VERKSTADS- MEDDELANDE

VÄXELLÅDA

M 400-410

Ändrad mellanaxel och bakhjul.

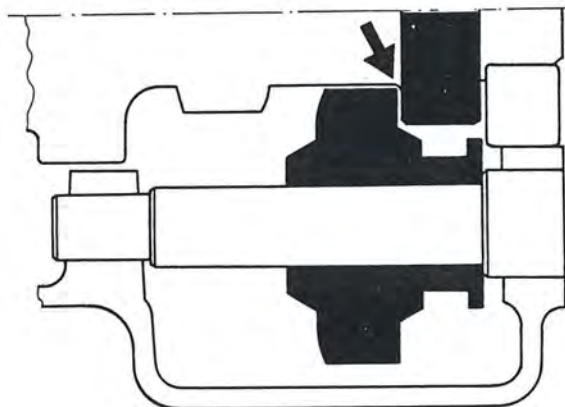
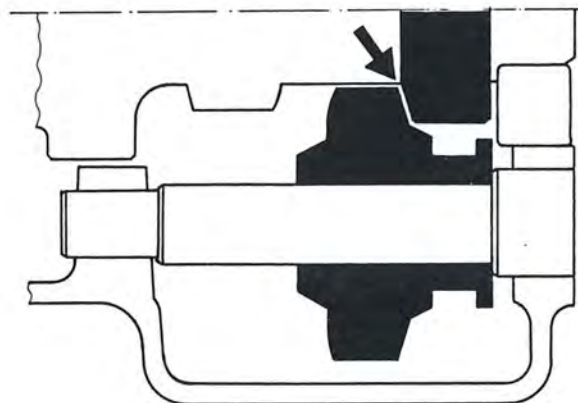
Från och med växellådsnummer 785 har rubricerade växellådor försetts med ändrad mellanaxel och bakhjul, se nedanstående bilder. Vår Reservdelsavdelning kommer endast att föra detaljer av nya utförandet.

Skall mellanaxeln (detaljnummer 381050) bytas på växellåda av tidigare utförande måste även bakhjul (detaljnummer 381011) bytas. Det nya bakhjulet kan däremot monteras tillsammans med tidigare utförande av mellanaxel.
